Informe Consolidado de Solicitud de Aclaraciones, Rectificaciones y/o Ampliaciones Complementario al Estudio de Impacto Ambiental del Proyecto "LÍNEA 9 METRO DE SANTIAGO"

Nombre del Titular : EMPRESA DE TRANSPORTE DE PASAJEROS METRO S.A.
Nombre del Representante Legal : Gonzalo Rodríguez Belmar
Dirección : AV. LIBERTADOR BERNARDO O HIGGINS 1414

El presente Informe Consolidado de Solicitud de Aclaraciones, Rectificaciones o Ampliaciones al Estudio de Impacto Ambiental del proyecto "LÍNEA 9 METRO DE SANTIAGO", contiene las observaciones generadas en virtud de la revisión de la Adenda.

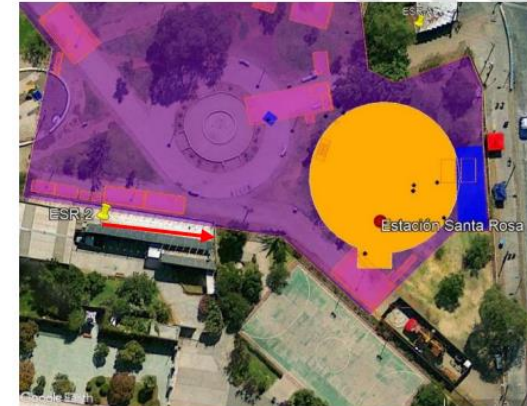
- 5.9 En la respuesta 4.11 de la Adenda Complementaria el Titular indica que *“las fuentes tipo área corresponden a recintos que actúan como encierro de fuentes puntuales que emiten ruido a través de las caras de dicho encierro. Las fuentes que se caracterizan como tipo área radiante corresponden principalmente al túnel acústico de hormigonado, encierro de motor de grúa torre y encierro de cinta elevadora.”* Al respecto, se solicita al Titular presentar el nivel de potencia utilizado para la modelación de la propagación sonora de las fuentes tipo área.
